Modulo per la presentazione delle osservazioni per i piani/programmi/progetti sottoposti a procedimenti di valutazione ambientale di competenza statale

ID: Codice procedura (ID_VIP/ID_MATTM): 12691

“Progetto di un impianto eolico denominato "Pitigliano" ubicato nei comuni di Pitigliano (GR) e Sorano (GR) costituito da 20 (venti) aerogeneratori di potenza nominale 7,0 MW per un totale di 140,0 MW con relative opere connesse ed infrastrutture indispensabili”

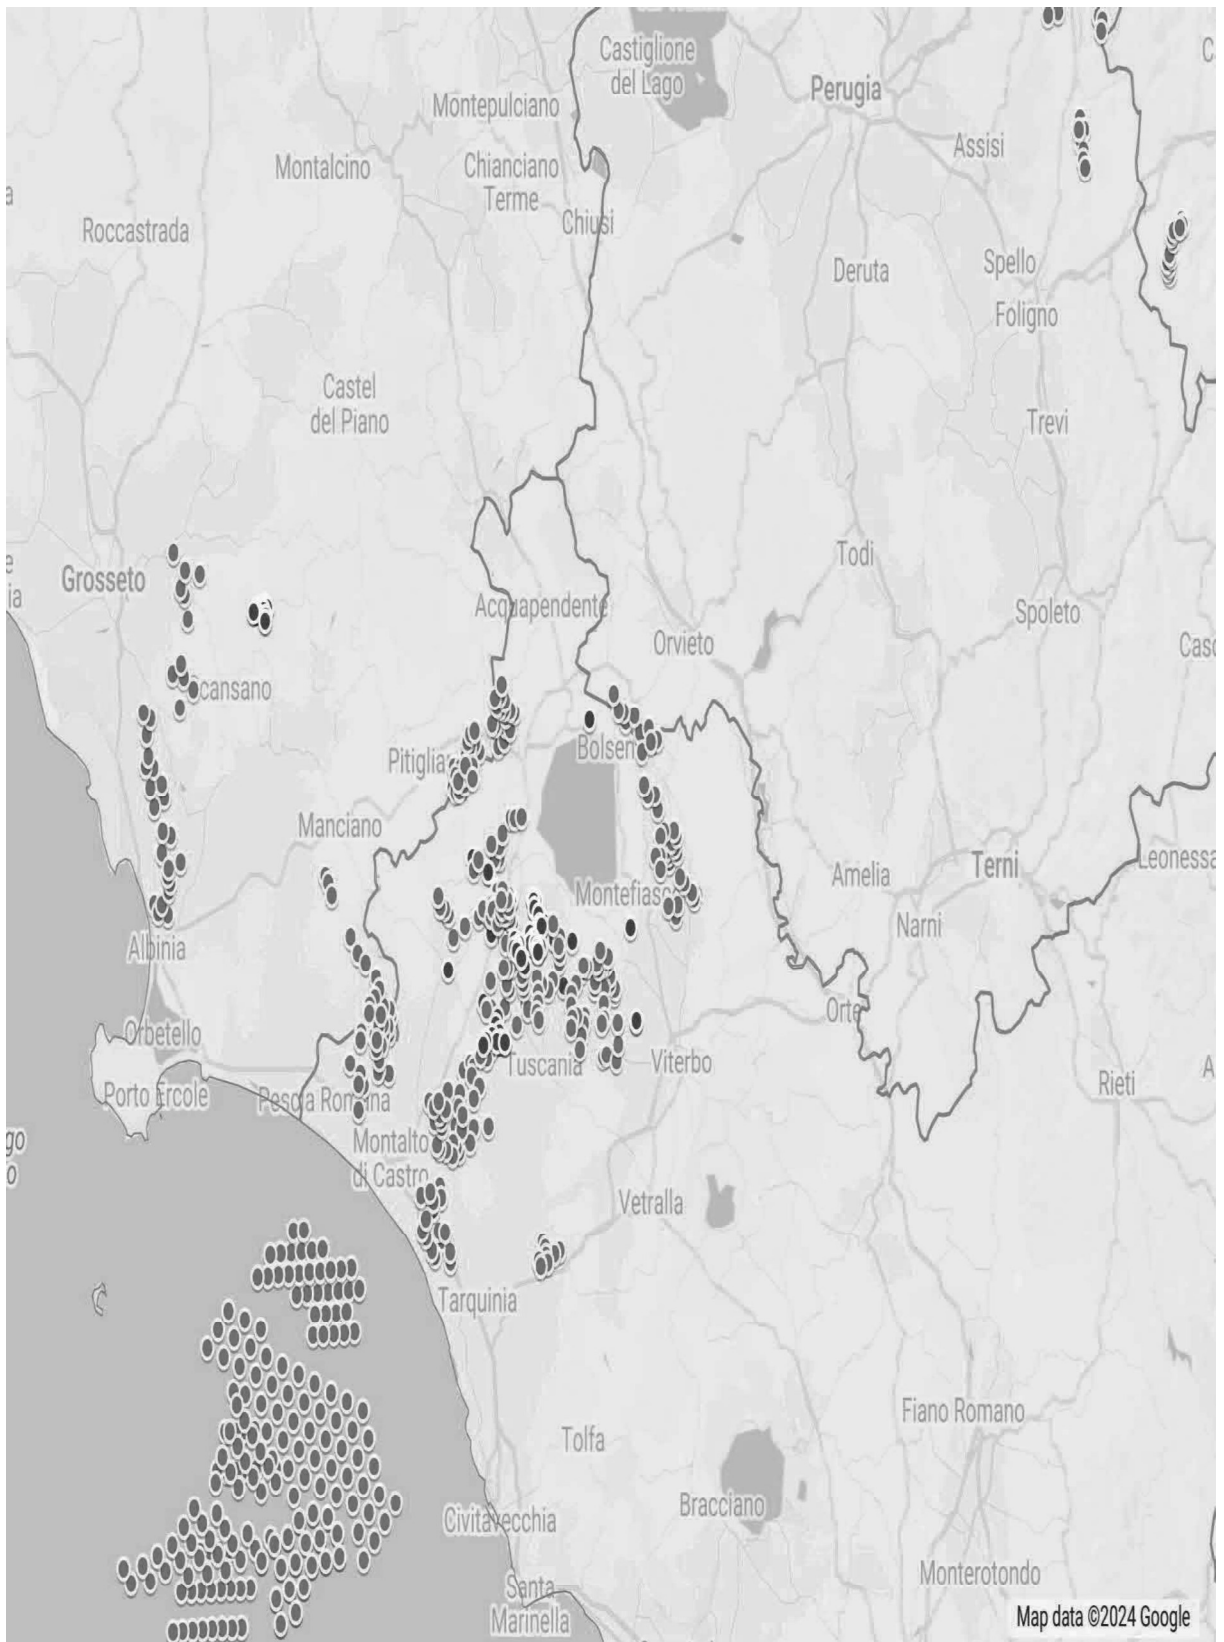
Al contrario di quanto sostiene la proponente, si evidenzia che l'impianto eolico industriale citato non solo ricadrebbe con tutti e 20 gli aerogeneratori all'interno delle fasce di rispetto di 3 km di due vincoli paesaggistici di notevole interesse pubblico esistenti nella Regione Lazio e con una parte di essi nel vincolo paesaggistico del Centro abitato di Sorano (GR) quindi in aree non idonee all'installazione di impianti di energia rinnovabile. Addirittura, alcuni aerogeneratori sarebbero ubicati a poche centinaia di metri dai perimetri dei due vincoli paesaggistici laziali ex art 136 del CBC. Ma la non idoneità dell'area non sarebbe certificata soltanto da questi vincoli paesaggistici ma anche dalle fasce di rispetto dei Beni della Parte seconda del CBC numerosi nel territorio interessato dal progetto dell'impianto eolico. Infatti la Proponente a pag 11 del SIA scrive: *"L'area interessata si trova all'esterno delle aree SIN individuate in Toscana e dista circa: 2,8 km dal centro abitato di Pitigliano, 2,7 km dal centro abitato di Onano, 2,8 km dal centro abitato di Latera"*. Quindi l'impianto come certifica la proponente potrebbe ricadere all'interno delle fasce di rispetto dei Centri Storici dei paesi citati e comunque li lambirebbe. Incompatibile sarebbe l'ubicazione di una parte del cavidotto che ricadrebbe nelle fasce di rispetto

del vincolo paesaggistico di notevole interesse pubblico del Centro Storico di Pitigliano. Considerando che le Regioni grazie al Decreto interministeriale nell'emanazione della legge sulle aree idonee e non idonee hanno la facoltà di estendere le fasce di rispetto dei Beni del CBC fino a 7 km per alcuni di essi non è da escludere che gli aerogeneratori del progetto eolico, essendo ancora in itinere, tra qualche mese si troverà ancora con ulteriori incompatibilità oltre alle numerose già esistenti. Questa possibilità di estensione delle fasce di rispetto fino a 7 km per i Beni del CBC da parte delle Regioni diventa particolarmente probabile per il Centro Storico di Pitigliano famoso nel mondo come dimostra anche il prestigioso riconoscimento insieme a Sovana e Sorano nell'elenco dei siti del World Monuments Found (WMF) prestigiosa istituzione con sede a New York che svolge un ruolo complementare a quello dell'Unesco. La stessa considerazione per il Centro storico di Pitigliano ovviamente vale sia per Sorano che per Sovana.

IMMAGINE n 5. Mappa eolici elaborata dall'Associazione Amici della Terra. La mappa evidenzia il cumulo degli impianti tra Lazio e Toscana.

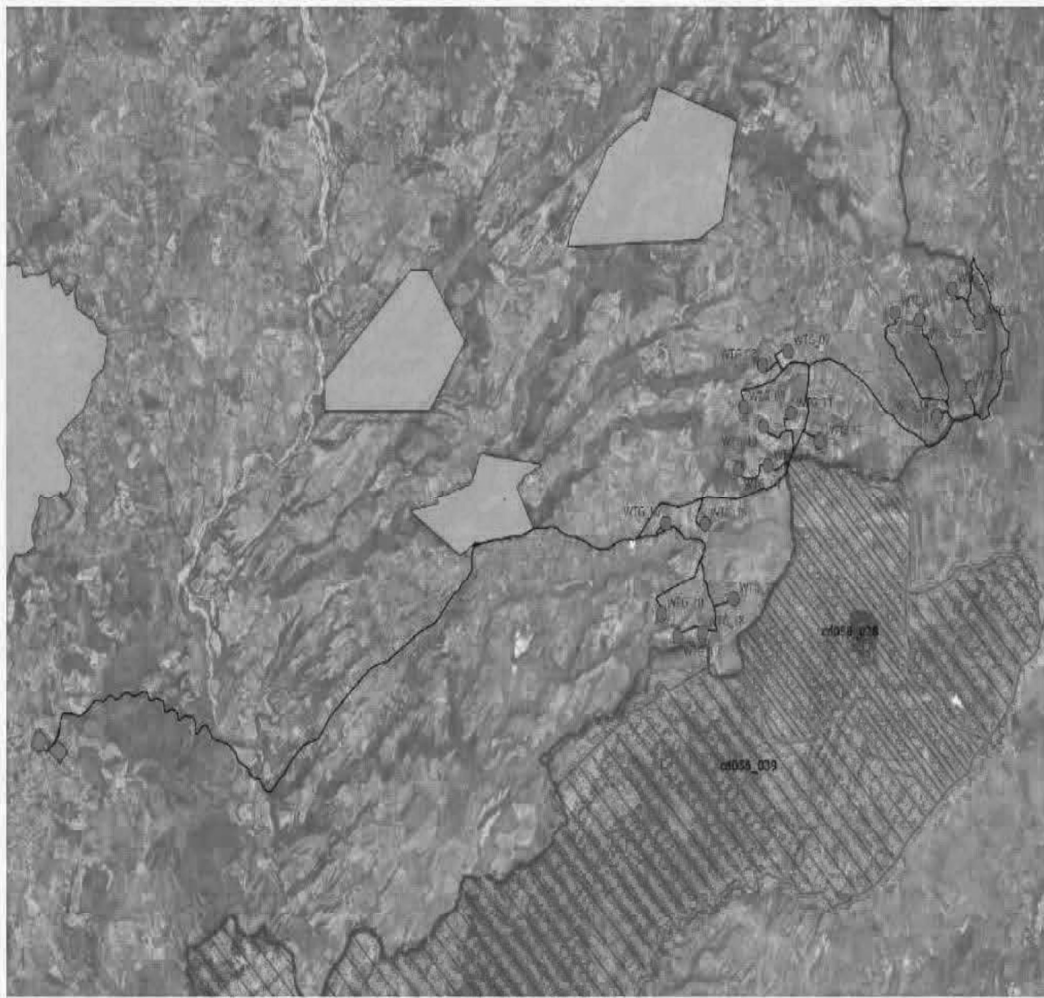
Riguardo al cumulo degli impianti FER, le mappe prodotte dalla proponente riguardano, come già evidenziato, soltanto una parte molto piccola degli impianti FER dell'area intermedia e vasta e in particolare di quelli eolici che contribuiscono a creare un notevole cumulo e la saturazione del territorio tosco laziale. Riguardo al cumulo dei soli impianti eolici si riporta la mappa dell'intervisibilità degli impianti eolici elaborata dall'Associazione nazionale “Amici della Terra”.

Se agli impianti eolici rappresentati qui sopra che non comprendono sia l'impianto eolico Pitigliano e le altre 14 pale del progetto eolico in verifica amministrativa sempre nel territorio di Pitigliano si aggiungono i migliaia di ettari (7000 fin'ora) di territorio occupato dagli impianti fotovoltaici e agrivoltaici e dalle altre tipologie appare chiaro il numero spropositato degli impianti FER nella bassa toscana e nella Tuscia.
